**MÉMOIRE CONCERNANT LE PROJET DE DÉVELOPPEMENT  
RÉSIDENTIEL SUR LE SITE DU CENTRE RAYMOND  
PRÉFONTAINE**

Arrondissement Rosemont-Petite-Patrie à Montréal

**RÉALISÉ DANS LE CADRE DES CONSULTATIONS PUBLIQUES  
DE L'OFFICE DE CONSULTATION PUBLIQUE DE MONTRÉAL**

**PAR SÉBASTIEN DÉSILETS, CITOYEN**

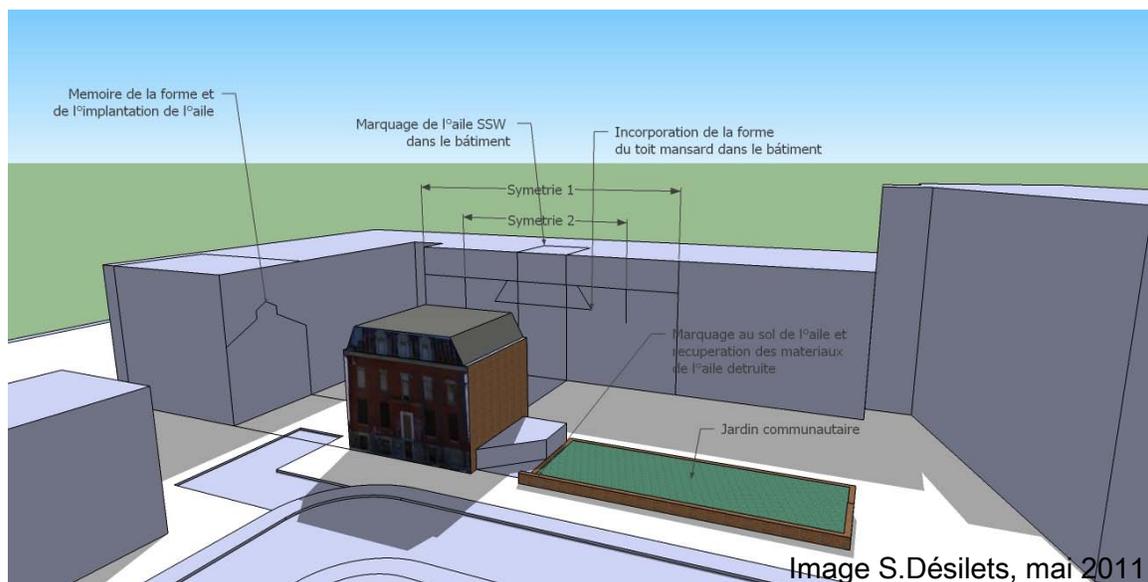
Tel que mentionné lors de la présentation du projet le 4 mai, aucun élément architectural du CRP n'a été inclus dans le nouveau bâtiment. Notons qu'outre le couronnement asymétrique du centre, l'alignement des éléments n'est également pas perceptible ou inexistant.

Bien que nous soulignons la qualité du design proposé, nous regrettons le manque de conversation entre le CRP, qui doit être mis en valeur tel que prescrit dans les critères du concours, et le nouveau bâtiment. Celle-ci pourrait inclure un des concepts suivants :

- 1- Intégration du toit mansardé à l'une des parties du bâtiment.
- 2- Alignement central du bâtiment ayant comme axe de symétrie le centre du CRP
- 3- Jeux de briques pour faire ressortir la symétrie de l'alignement
- 4- Intégration de linteaux gris
- 5- Intégration d'une empreinte de l'aile est sur la façade du bâtiment

Afin de vulgariser les concepts, nous intégrons ce plan afin de nous assurer de l'intelligibilité des concepts. De par le traitement architectural du projet, nous sommes convaincus que les créatifs seront traduire ces concepts en expression artistique savoureuse.
